# 津波対策 – 敷地に遡上する津波の敷地内滞留時間と敷地内作業の成立性 –

## 論点No.225

標高+24mの津波が襲来した際の敷地の状況（イメージ）

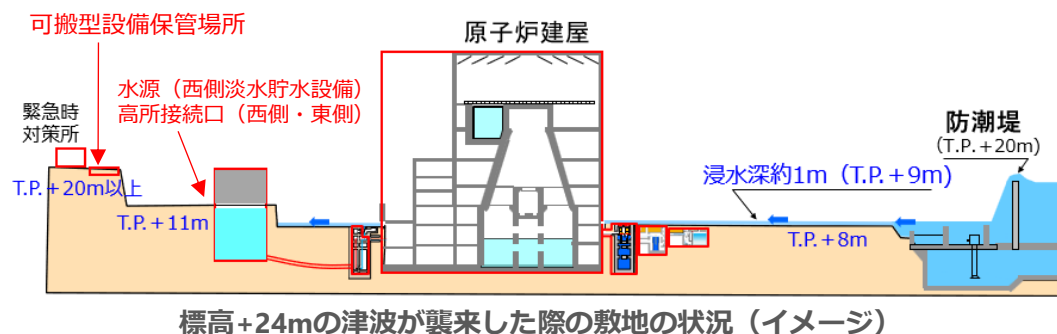
防潮堤を越えて敷地に流入（遡上）する津波として、標高+24mの津波を想定しているとのことだが、海水がどの程度の時間、敷地内に滞留すると評価しているのか。また、流入する水や砂により、可搬型設備を用いた事故対処ができなくなることはないのか。

防潮堤を越えて敷地内に流入した津波は、構内排水路及び防潮堤に設置する排水設備により4時間未満で排水可能であること、また、可搬型設備による原子炉への注水等の必要な活動は、遡上した津波が到達しない高所で実施することを確認。

- 防潮堤を越えて敷地に流入（遡上）する津波として想定する標高+24mの津波が襲来した際、敷地の浸水深は約1m（標高+9m）であり、**標高+11m以上の敷地には到達しない。**
- 可搬型設備の保管場所は標高+23m及び標高+25mの高所
- 可搬型設備を使用した原子炉への注水は、**標高+11mの水源及び接続口を用いて実施可能**であり、対応に際して津波により流入する水や砂の影響は受けない。
